DELIBERATION N° 2022-70

Délibération de la Commission de régulation de l'énergie du 10 mars 2022 portant avis sur le projet de cahier des charges relatif à la procédure de mise en concurrence avec dialogue concurrentiel n° 1/2020 portant sur des installations éoliennes de production d'électricité en mer dans une zone au large de la Normandie

Sur l'impact des hypothèses long terme de prix de marché de l'électricité

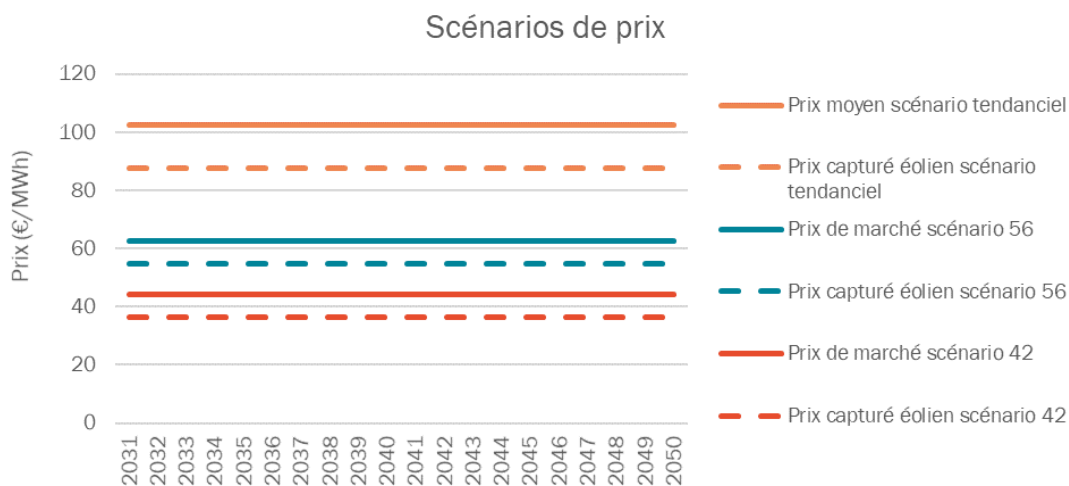
Pour estimer le montant de leurs revenus post-contrat de complément de rémunération (jusqu'à la fin d'exploitation du parc), les candidats sont amenés à prendre des hypothèses de prix de marché de l'électricité sur le long terme dans leurs plans d'affaires. Ces revenus ont un impact notable sur la rentabilité des projets : or, leur estimation se base sur des hypothèses de prix de marché à un horizon très lointain (30 à 40 ans) et est donc particulièrement incertaine. Des hypothèses trop optimistes amènent à afficher une rentabilité artificiellement élevée, qui reflète pourtant mal la viabilité financière du projet.

Dans la mesure où l'estimation de tels revenus est dépourvue de tout caractère objectif sur de tels horizons de marché non liquides, la CRE estime que l'emploi par les candidats d'un scénario de prix de l'électricité unique, défini dans le cahier des charges, permettrait de résoudre cette difficulté et d'améliorer la comparabilité des offres. Par ailleurs, cette modification faciliterait l'évaluation par la CRE du caractère anormalement bas d'une offre.
